A tutti gli utenti dei seguenti sistemi ARTIS icono e ARTIS pheno in combinazione con un tavolo operatorio Siemens Healthineers VE

Nome prodotto/Nome commerciale:	ARTIS pheno, ARTIS icono biplane, ARTIS icono floor	EU-SRN	DE-MF-000006122
		E-mail	
UDI-DI:	4056869046877, 4056869063317, 4056869149325	Data	
		ID azione correttiva	AX002/23/S

Avviso di sicurezza per il cliente per azione correttiva di sicurezza locale

Oggetto: Possibile problema hardware durante il movimento trasversale del tavolo operatorio Siemens Healthineers VE

Figura 1: Esempio di posizionamento della guida trasversale sul lato destro

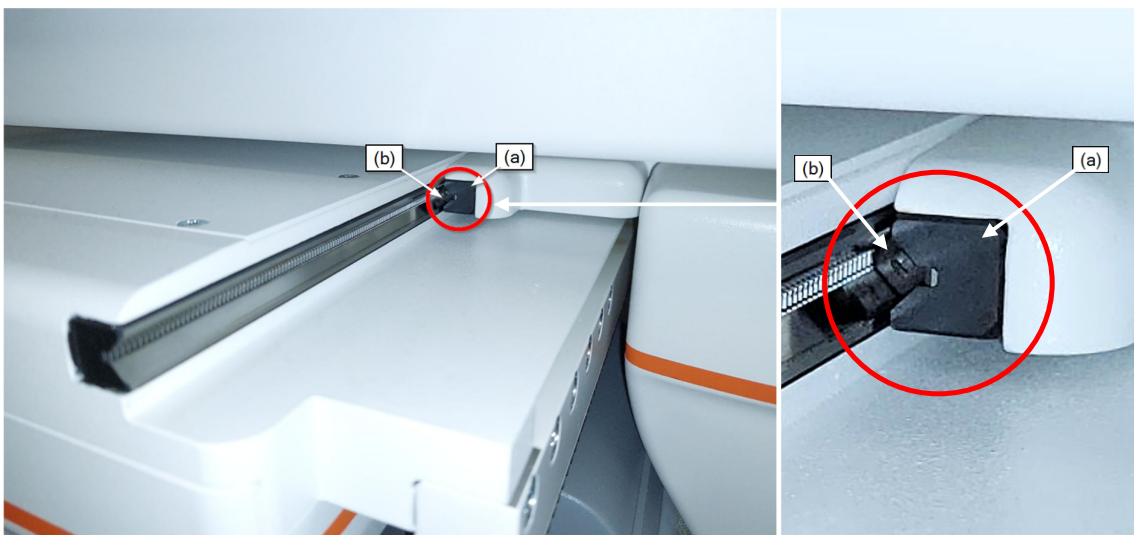
Per ridurre il rischio potenziale prima di applicare ulteriori misure di sicurezza, accertarsi quotidianamente che entrambe le guide trasversali (Figura 1) e il cuscinetto a rulli (Figura 2) si trovino nella posizione corretta, come illustrato di seguito.

A tal fine, spostare il piano del tavolo trasversalmente verso la posizione meccanica finale (ad es. 17 cm) e verificare entrambe le guide come illustrato nella Figura 2. Ripetere lo stesso controllo nella posizione trasversale opposta (ad es. -17 cm) sull'altro lato del tavolo.
